Échangeur Turcot

Présentation devant un groupe d'étudiants à la faculté de génie civil de l'Université McGill

Nouvel échangeur proposé par le MTQ

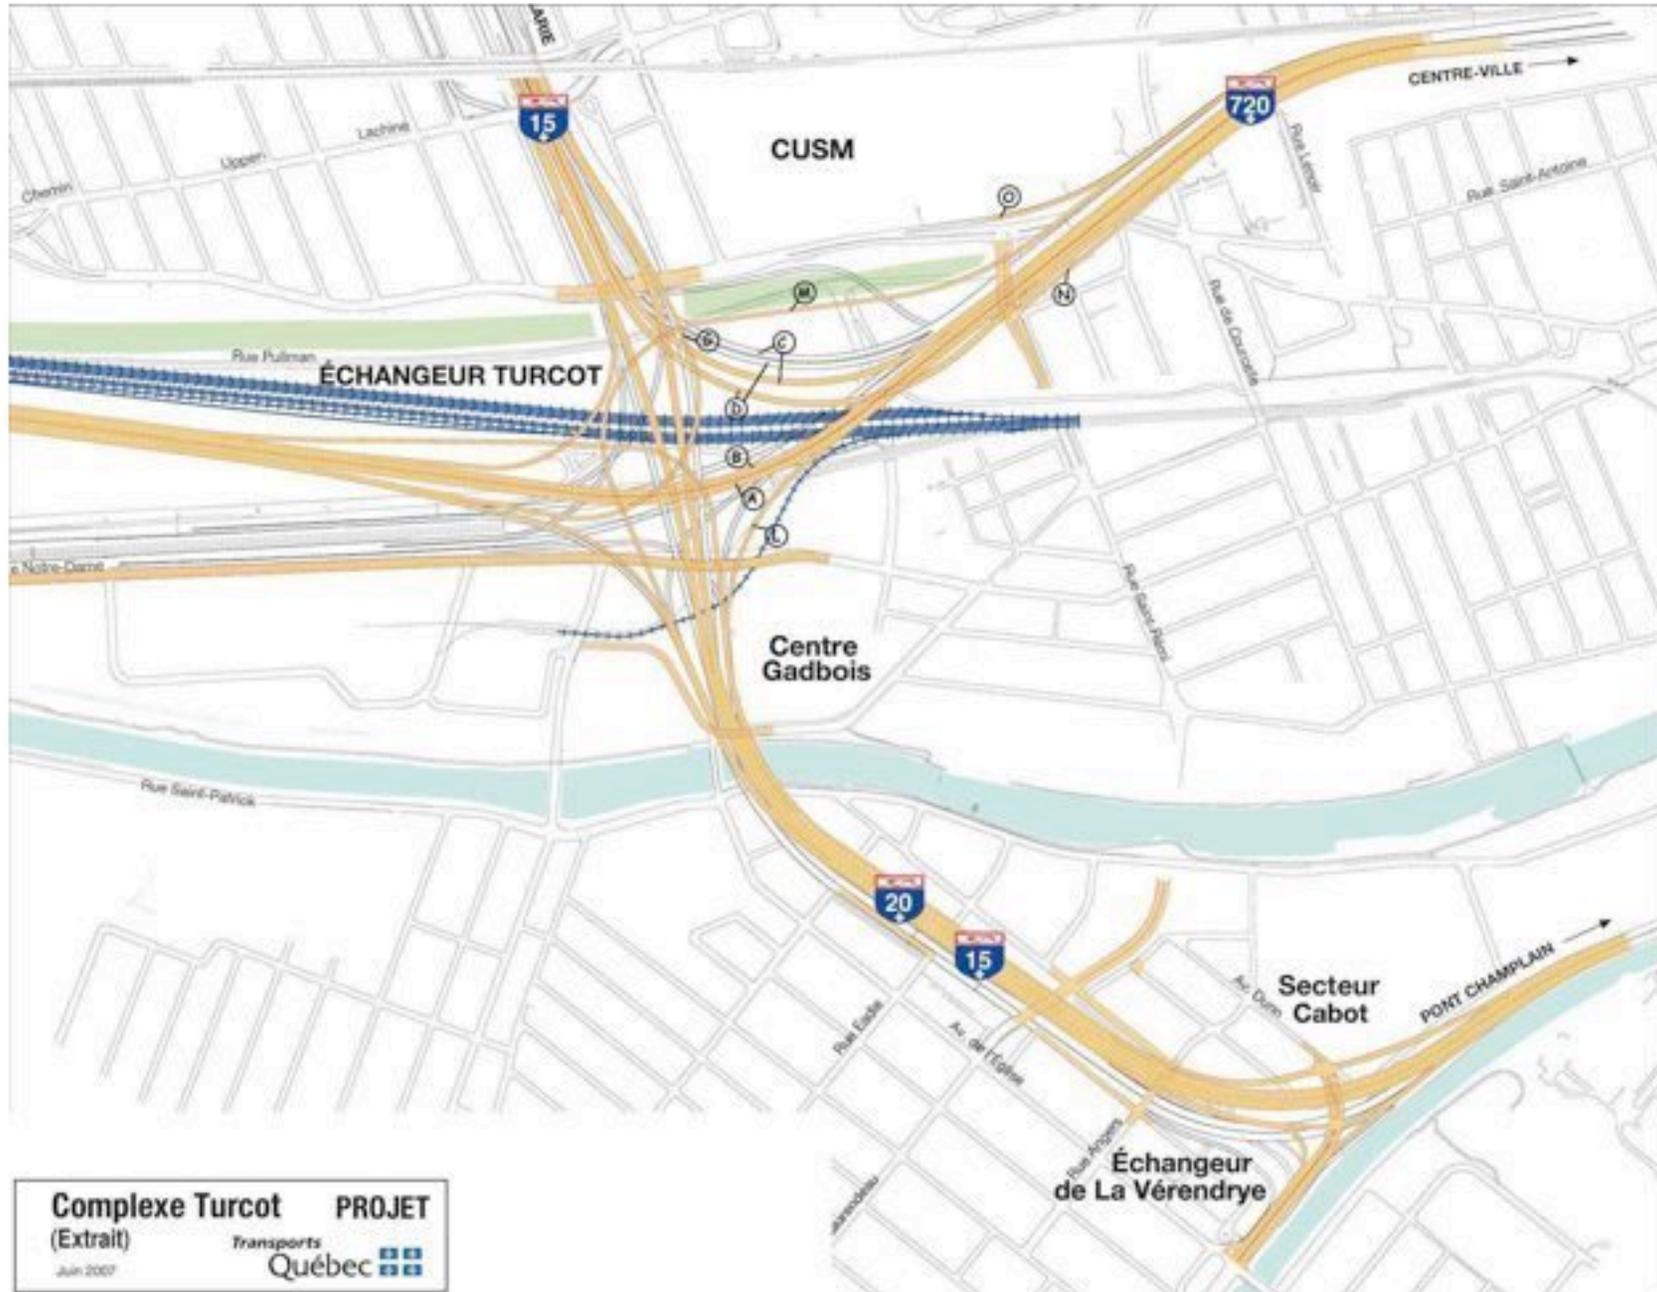
- En rouge: tronçon de la Ville-Marie que le gouvernement prévoit remplacer.
- Ce tronçon a bénéficié d'investissements massifs depuis deux ans.
 - L'autre tronçon, plus à l'est, connaît aussi des problèmes de structure.
 - Le GRUHM recommande plutôt de préserver cette structure existante et de concentrer les efforts sur l'autoroute Décarie (en bleu).

Zones de conflits non résolus dans la proposition du MTQ:

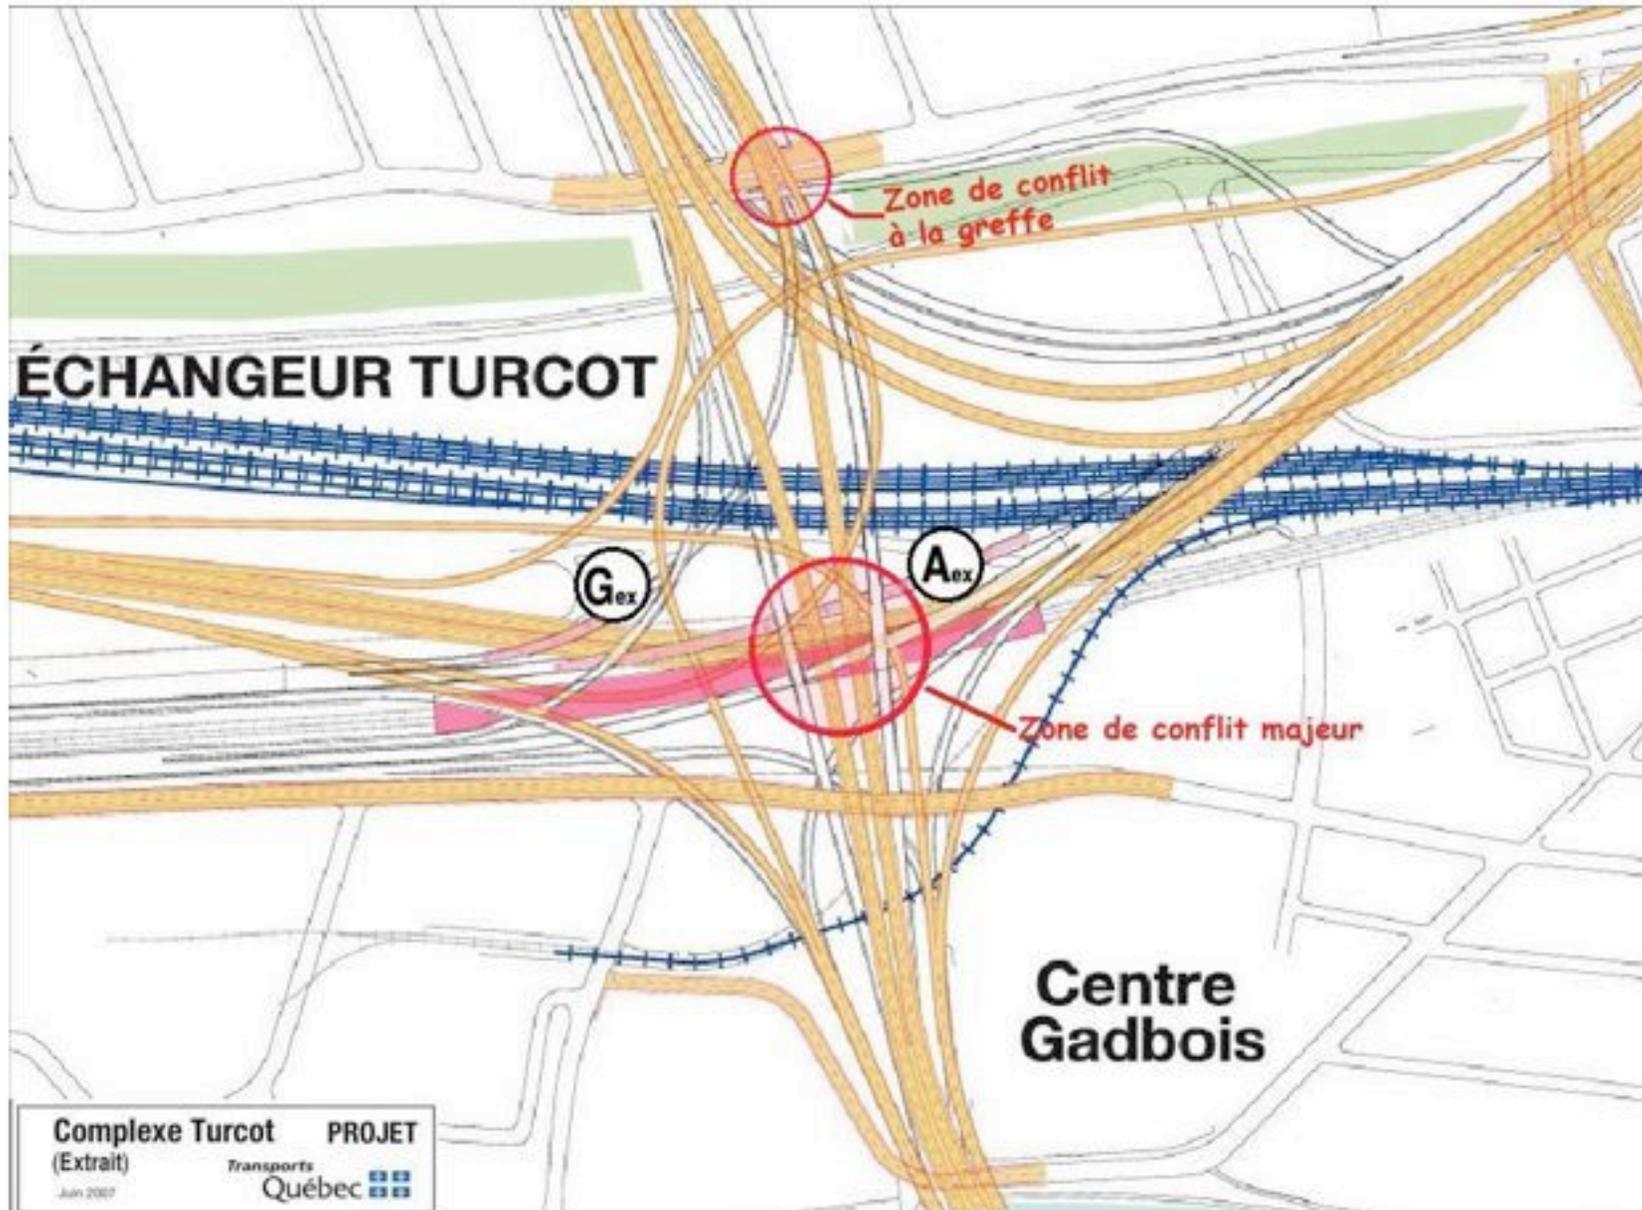
- Comment faire la greffe sous la rue Saint-Jacques?
- Comment traverser l'autoroute au travers des bretelles et du tunnel existant?

**Coupe 2-2: Tronçon entre la Courbe Glen et la rue Atwater
Condition existante**

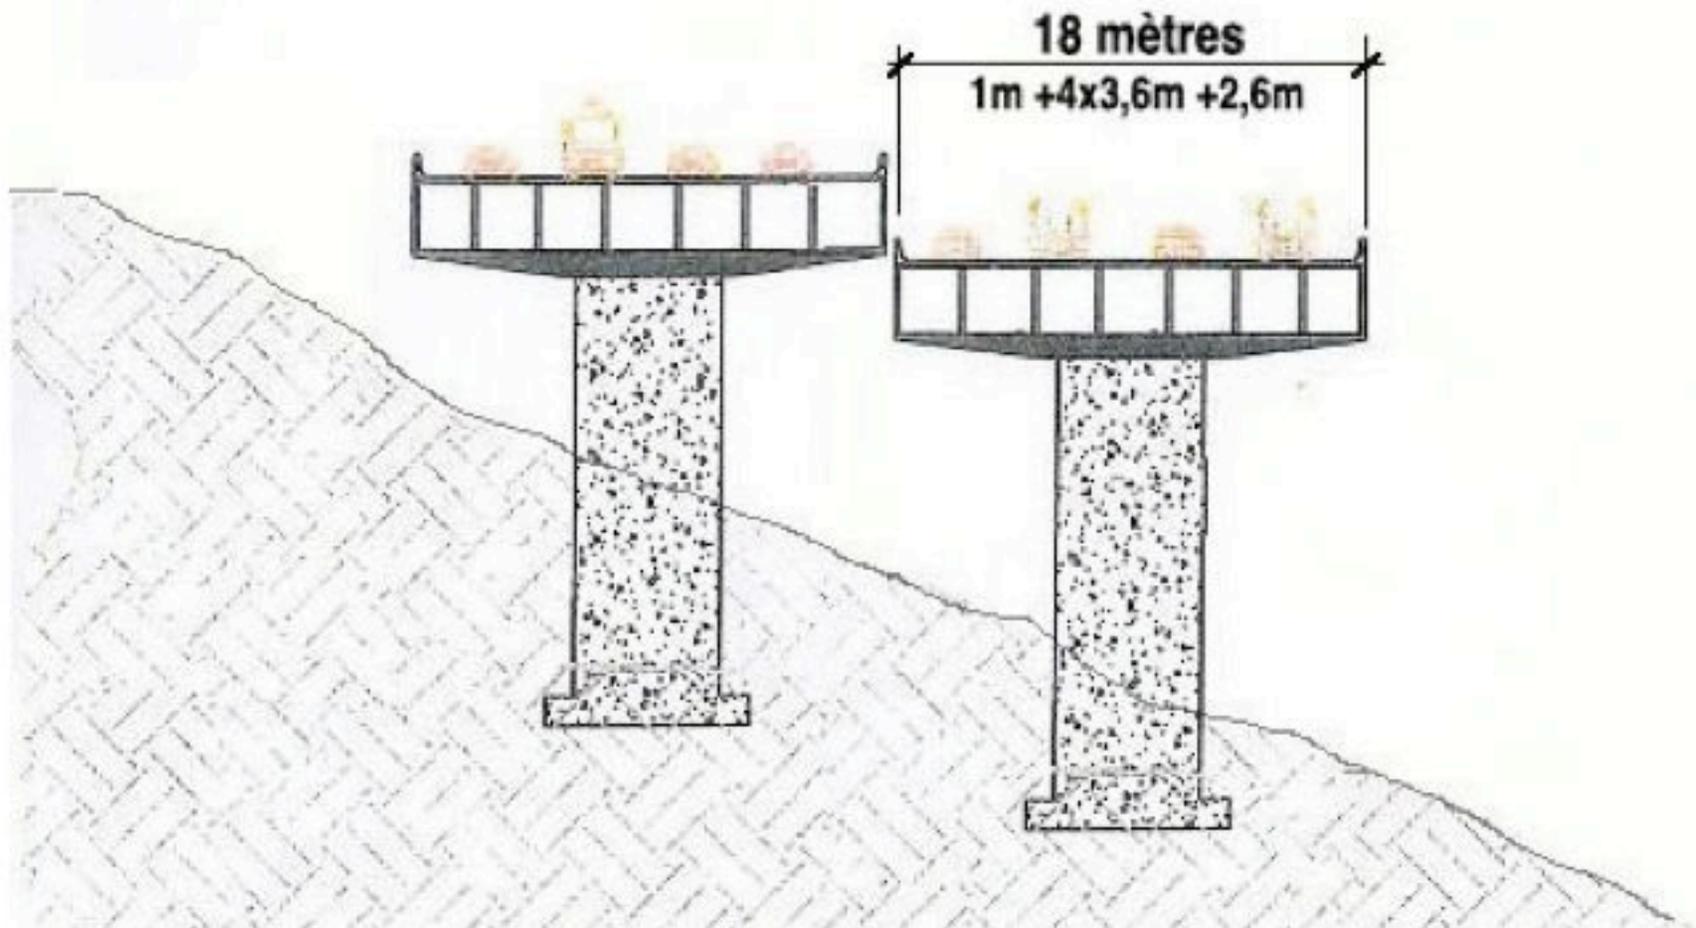
Bars d'armatures enlevés dans zone de réparation

Cages d'armatures linéaires rajoutées dans zone de réparation.
Ces barres travaillent seulement dans le sens de la travée.

Coupe 2-2: Tronçon entre la Courbe Glen et la rue Atwater
Modification proposée

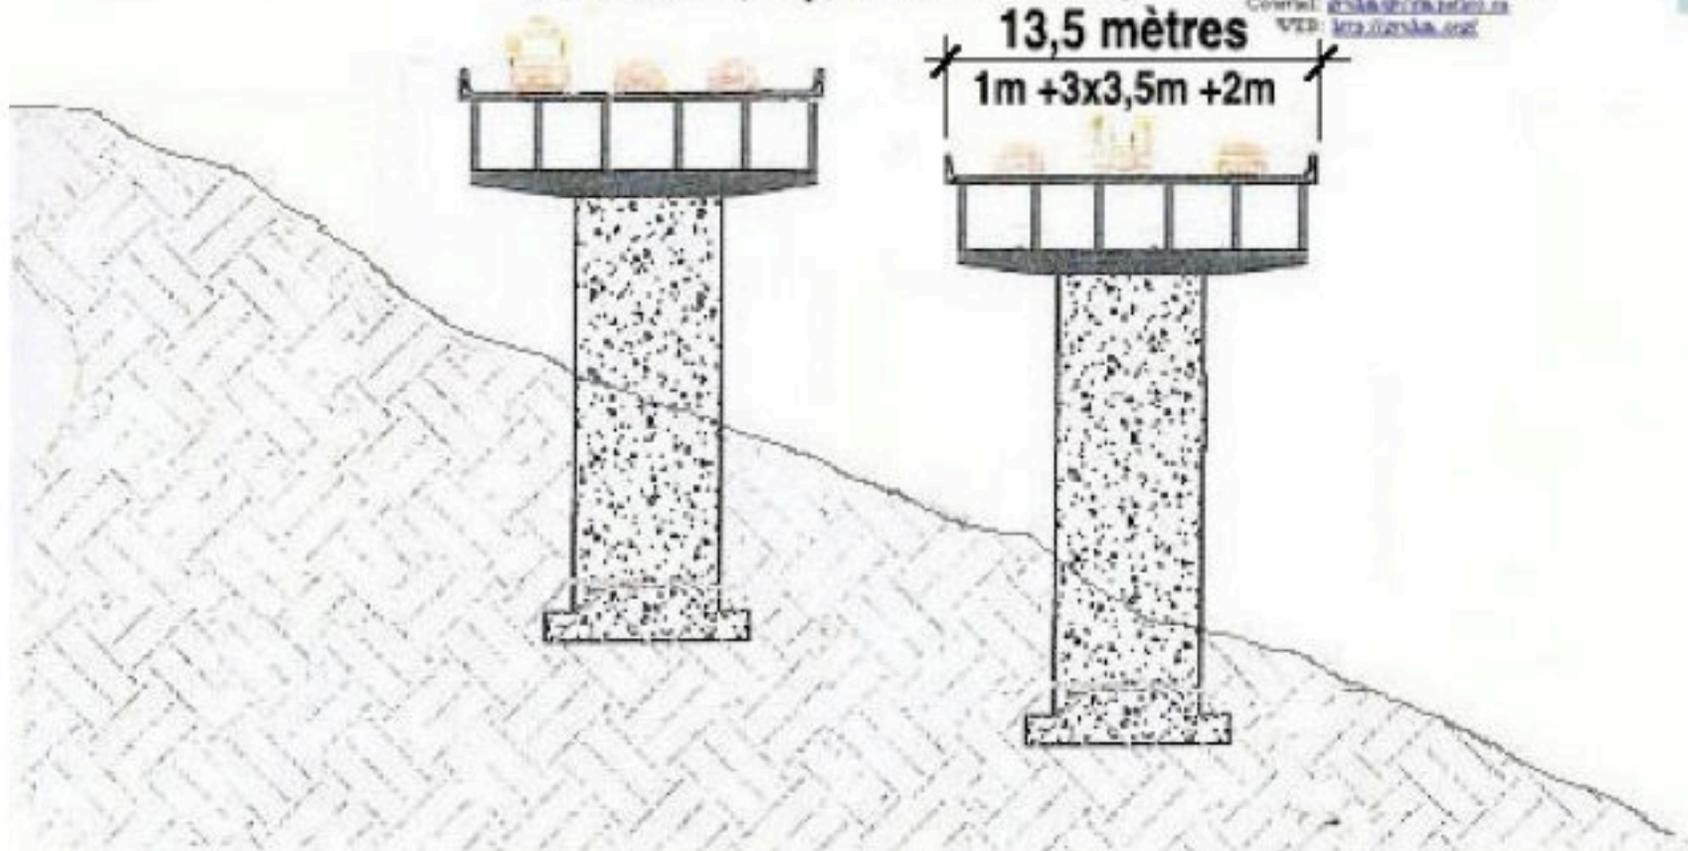
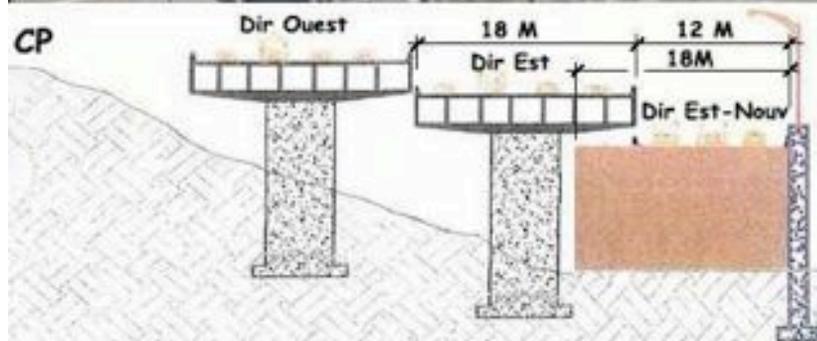
Nombre de voies réduit
de 8 à 6 voies sur cette
section (3 par direction)

Coupe 2-2: Tronçon entre la Courbe Glen et la rue Atwater

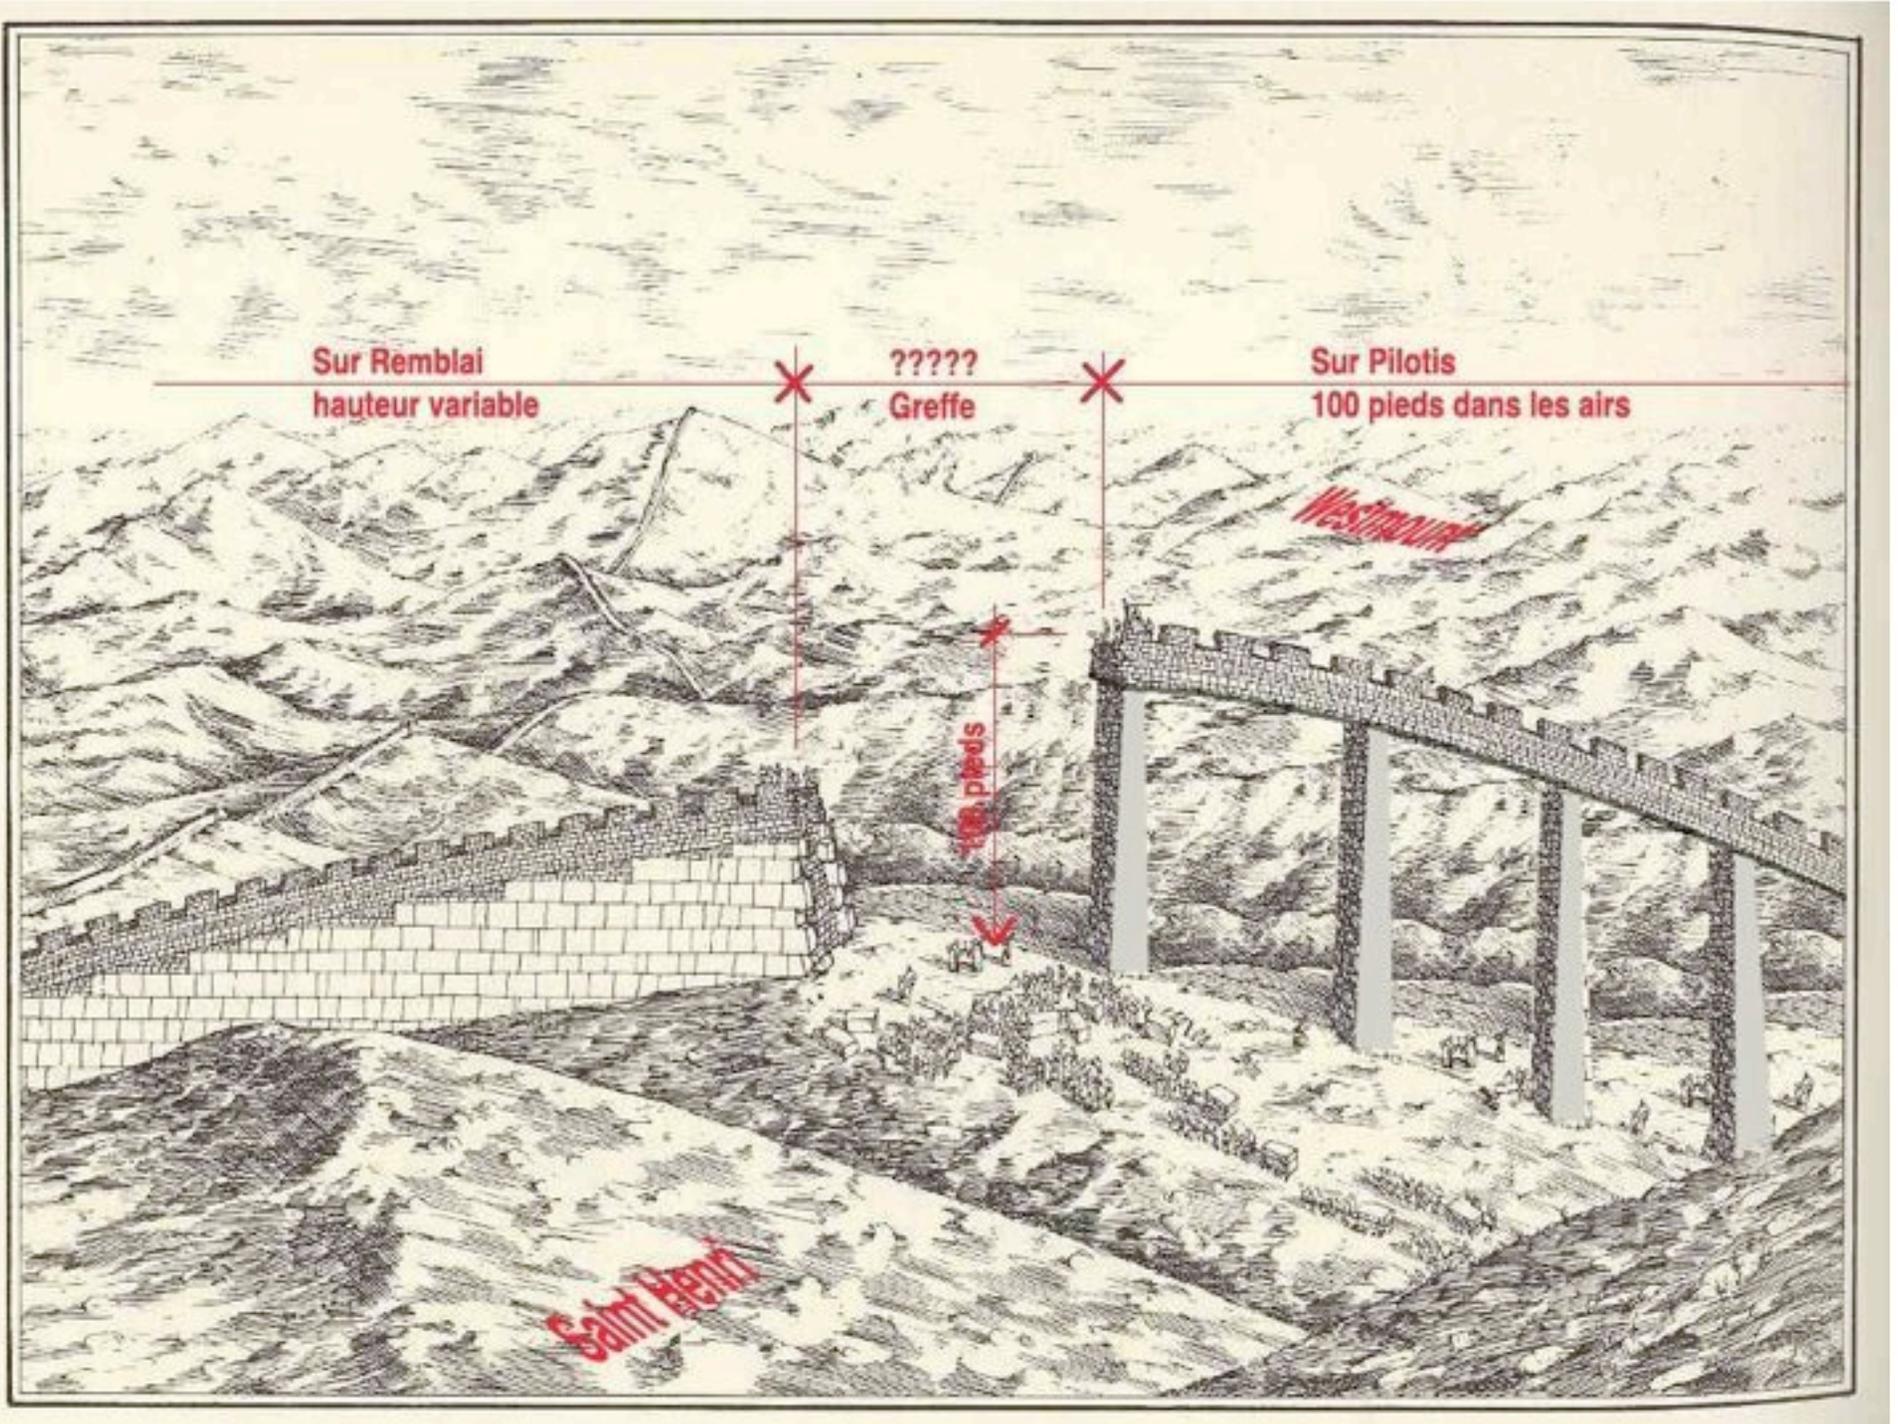
Plan et coupe de la greffe entre la nouvelle chaussée sur remblai (en blanc) à l'Ouest de Rosa de Lima et la chaussée existante sur pilotis en vert à l'Est de la rue Greene afin de permettre la démolition de la structure existante sur pilotis direction Est (en rouge).

Notons que pour permettre la greffe, la structure existante (rouge pointillé) doit être démolie sur 220 mètres avant que le lien entre les deux types de chaussée puisse être construit (Zone de Greffe de 220 mètres).
